改善箇所説明図 ①

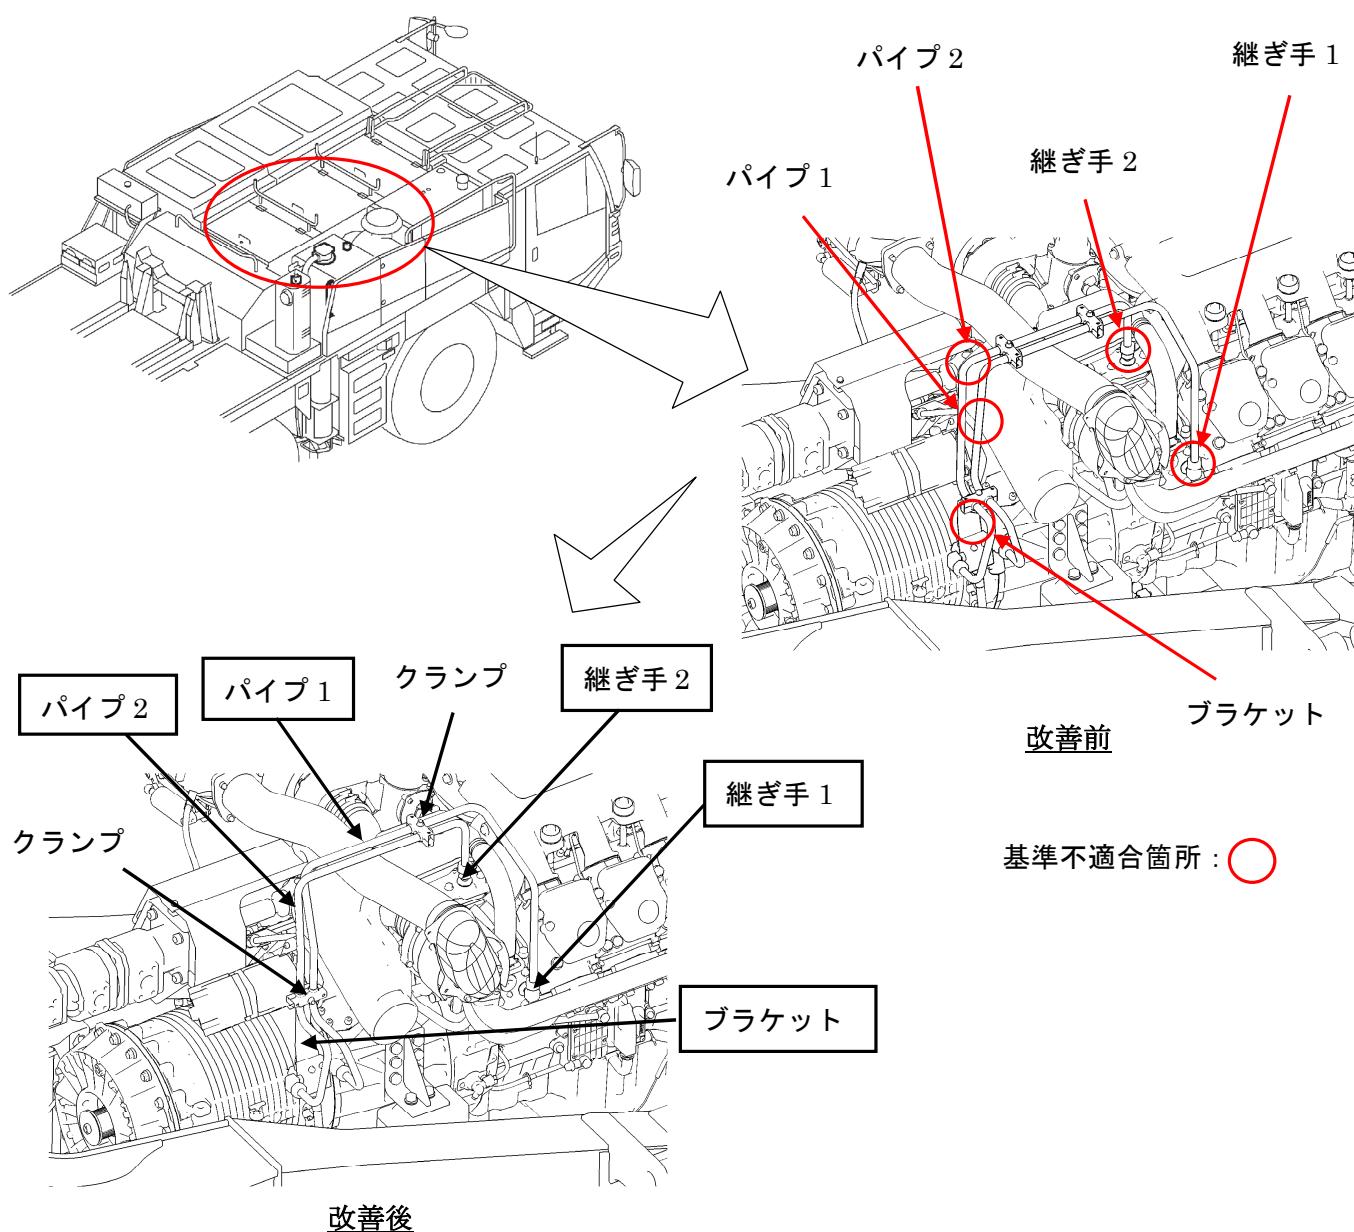
クレーン用台車の制動装置において、エアコンプレッサ配管の固定方法が不適切なため、原動機の振動で配管継ぎ手部に亀裂が生じるものがある。そのため、そのままの状態で使用を続けると、亀裂が進行してエアが漏れ、最悪の場合、主ブレーキが利かなくなるおそれがある。

全車両、エアコンプレッサ出口配管のクランプ位置を変更したブラケットと出口配管に交換する。

注：□ は、変更する部品を示す。
